RESOLUCIÓN N° 0597 18 DIC 2025

“Por medio de la cual se desata impugnación presentada por la UNION TEMPORAL VIAL VLP con identificación tributaria No 901.711.329-7 y se modifica la Resolución N° 0221 del 4 de julio de 2025”

Imagen 1. Diseño digital de la obra K9+342 g

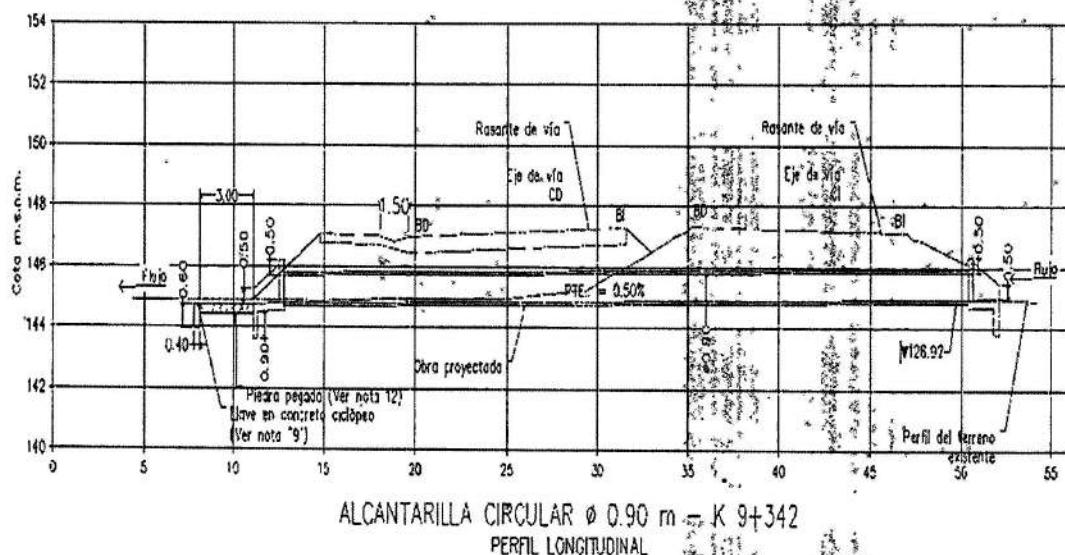
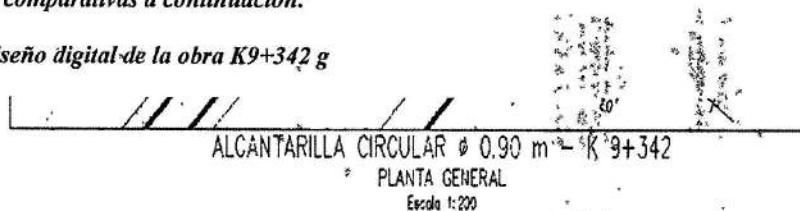
- b. Como segunda medida se expone un error asociado a la obra localizada en el K9+342, exponiendo como pretensiones que sea modificado el numeral 4.8 que incurre en el artículo primero de la Resolución No. 0221 del 04 de julio de 2025, en el sentido del objeto de la obra de ocupación corresponde a un Box Culvert y no una alcantarilla, por lo cual se expone lo siguiente:

En este sentido es importante considerar inicialmente que efectivamente se presenta un error en la determinación de la obra y este yace de la revisión de información aportada por la UT VLP, ya que en ese momento se realizó la validación con la información digital correspondiente a los diseños presentados donde se identifica y denomina a esa obra (K9+342) como una alcantarilla circular 0.90 m, mientras que en los planos físicos aportados en el anexo 6 del oficio con radicado 04049 del 26 de marzo de 2025, los diseños muestran que esta obra si recibe la denominación de "BOX CULVERT" 1.50 x 1.50 M - K 9+342, como se observa en las imágenes comparativas a continuación:

Lo visto anteriormente permite identificar que se presenta un error en la denominación de la obra, sin embargo, los diseños aportados dan cuenta que se hará la implementación de una obra tipo Box culvert para el K9+342 y no de una alcantarilla como se mostró anteriormente.

ARTÍCULO SEGUNDO: Aclarar y corregir que la obra en el K9+342 corresponde a una obra tipo Box Culvert y no a una alcantarillá.
